## Keuringsverslag van een elektrische laagspanning- en zeer lage spanningsinstallatie

### NIET CONFORM

**Datum keuring:** 12/11/2025

Straatnaam Kerkstraat  
Huisnummer 33  
Busnummer -  
Postcode 3010  
Gemeente Kessel Lo  
Land België

Situatieschema  
Boven verdieping

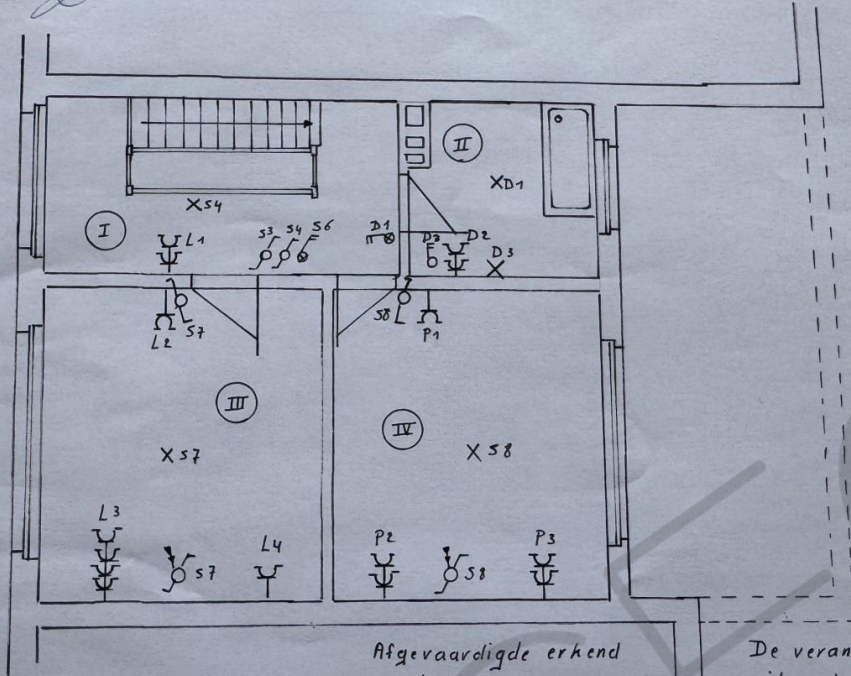
- I1.02 Eéndraadschema van de installatie komt niet overeen met de werkelijkheid. (Boek 1 Afdeling 2.12 - 2.13 en 3.1.2 )
- I1.04 Situatieschema van de installatie komt niet overeen met de werkelijkheid. (Boek 1 Afdeling 2.12 - 2.13 en 3.1.2)
- I4.01 Hoofdequipotentiale verbinding(en) niet verwezenlijkt. (Boek 1 Onderafdeling 5.4.4.1. en 5.1.6.2)
- I5.01 De aanduiding van de stroomkringen en/of apparatuur, aansluitklemmen, enz dient aangebracht of vervolledigd te worden. (Boek 1 Onderafdeling 3.1.3.1. en 3.1.3.3.A. en 5.1.6.1)
- I8.07 Leidingen zijn te bevestigen met aangepaste bevestigingsmiddelen. (Boek 1 Onderafdeling 5.2.2. en 5.2.9.)
- I9.02 Loshangende schakelaars, contactdozen en/of aftakdozen dienen degelijk bevestigd te worden. (Boek 1 Afdeling 1.4.1. & 1.4.2)
- N3 Het is niet uitgesloten dat bij een nacontrole bijkomende inbreuken worden vastgesteld bij voorleggen schema's.
